2025 年 1 月

株式会社ミスミ
日本企業体
ME 事業グループ

「自動ステージ(X 軸・XY 軸・XYZ 軸・Z 軸) リニアボールタイプ」
仕様変更のご案内

XCVL630 (代表例)

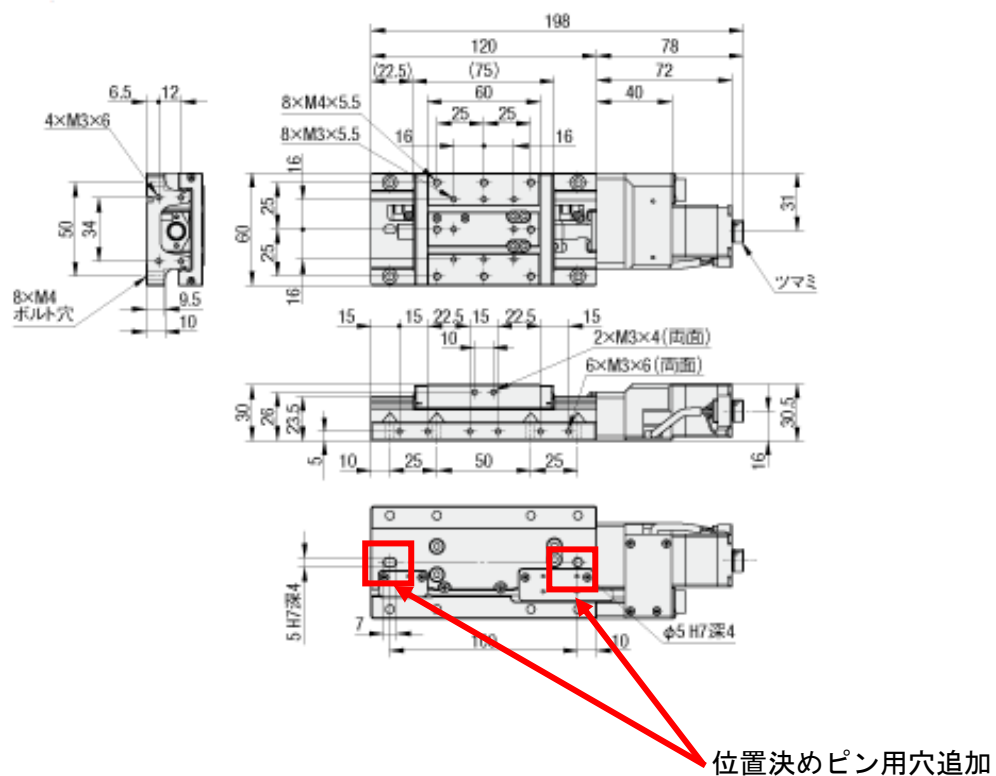
2. 仕様変更箇所

位置決めピン用穴追加の変更をおこないます。
